Ministero dell' Ambiente e della Sicurezza Energetica

Parere n. 84 del 24/11/2022

Progetto	<p><i>Istruttoria Valutazione Impatto Ambientale</i></p> <p>Progetto per la realizzazione di un impianto agrivoltaico, denominato "Assoro", della potenza di 38,27 MW, unito alle relative opere di connessione alla RTN, da realizzarsi nei Comuni di Assoro (EN), Raddusa (CT) e Ramacca (CT)</p> <p>ID_VIP: 8034</p>
Proponente	Fri-ELsolar S.r.l.

Figura 4 Impianti agrivoltaici in corso di VIA e relative opere di connessione

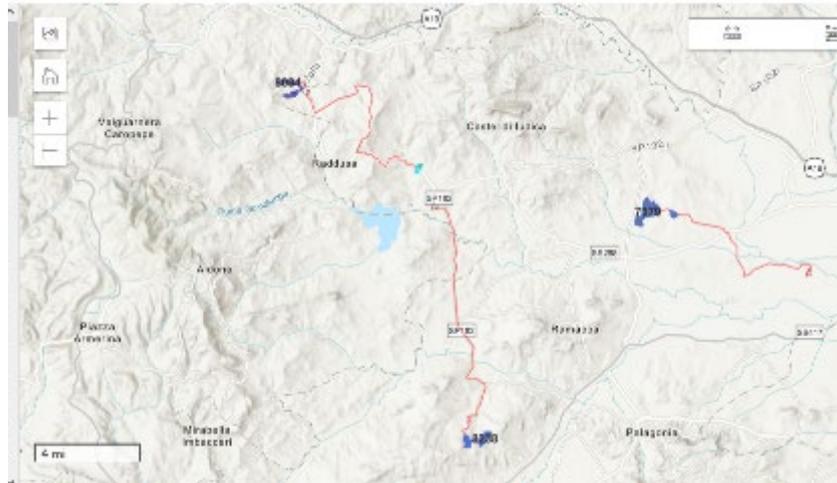
Come si evince dalla figura sottostante, tali impianti sono previsti in aree piuttosto distanti dal progetto trattato. Per il solo progetto 8238, di cui è in corso l'istruttoria, le opere di connessione e le sottostazioni si trovano ad una distanza di circa 2,5km.

Ad esito dell'analisi della documentazione fornita e delle ulteriori verifiche condotte, la Commissione ritiene che gli impatti cumulativi, pur essendo stati sottostimati dal Proponente, siano comunque contenuti data la distanza e la taglia degli impianti presenti e la distanza di quelli di cui è in corso l'istruttoria VIA. Tali impatti risultano compensati dalle opere di rimboschimento e di rinaturalizzazione già previste, ma tali opere andranno realizzate secondo specifici criteri al fine di aumentare gli effetti positivi sulle componenti biodiversità e paesaggio, come indicato nella sezione IV.4.
